Søknad om idrettsfunksjonell førehandsgodkjenning – Radøy Idrettslag

Anlegg: Garderobebygg Austmarka

Anleggsnummer: 73562

PLAN

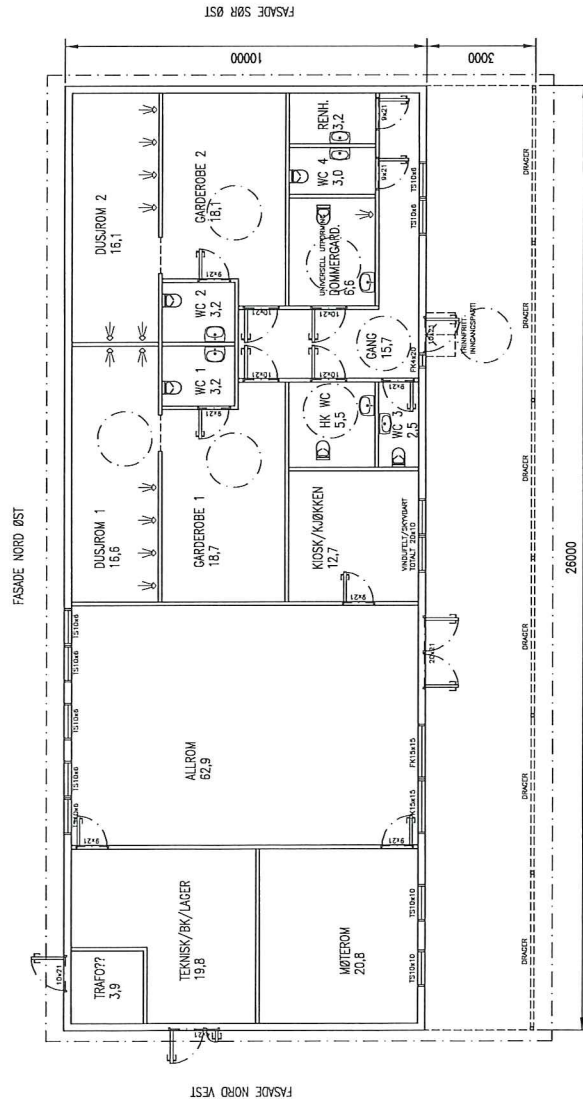
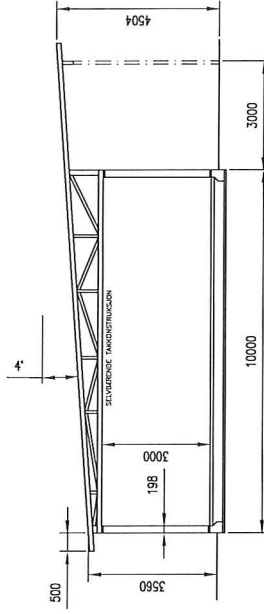
Når det gjelder dommergarderobe, så blir den UU, men vi kunne tenkt oss å droppe WC, siden det er HWC rett over gangen og heller hatt to dusjer, der den ene er for UU.
Kan du gi en tilbakemelding på dette?

Litt vanskeleg å sjå på teikninga om dommargarderobe har dusj. Det bør den ha, og da kan den vere UU. Da er det OK

Er skissa slik den er tegna, innanfor krava når det gjeld universell utforming?
Tenker då spesielt på Garderobe 1 og toalett i tilknytning til den. Må det vera HWC, eller er det ok med det toalettet som ligg i gangen og som vert eit HWC.

Dusjrom skal generelt vere minimum 15 kvadrat
HK WC kan vere tilgang frå gang.
Domargarderobe må vere tilrettelagt som HK garderobe

Bygget vert bygd på eit plan, - med direkte tilkomst frå asfaltert plan utanfor bygget -, i plan med innvendig plan.

Dørrar inn har terskel som er tilpassa for rullestol og det er utvendig brytar for opning av dørane. Brytar vert plassert i godkjent høgde for rørslehemma.

Det vert sklisikkert golvbelegg i alle rom. Det vert markering i golv, som viser veg til område som er særskilt tilpassa rørslehemma: garderobe, dusj, HWC og dommargarderobe.

I garderobe/dusj for rørslehemma vert det også merka kor eigen dusj, med dusjgarnityr for rørslehemma, er, og benkar, knaggar og spegl vert montert i høgde som er tilpassa for rørslehemma.

Når det gjeld det med UU, så er det klart at vi skal rette oss etter dei krav som gjeld til dette og i forespørsel til rørleggar, så har vi opplyst om at den eine dusjen, samt dommargarderobe, skal vera tilrettelagt for HC og her vil det bli montert dusjar som er UU.

Det er tenkt asfalt rundt bygget, ca to meter ut frå vegg, men under takoverbygget i heile lengda på bygget ut mot bana, skal asfalterast, slik at det blir terskelfri tilkomst inn til bygget.
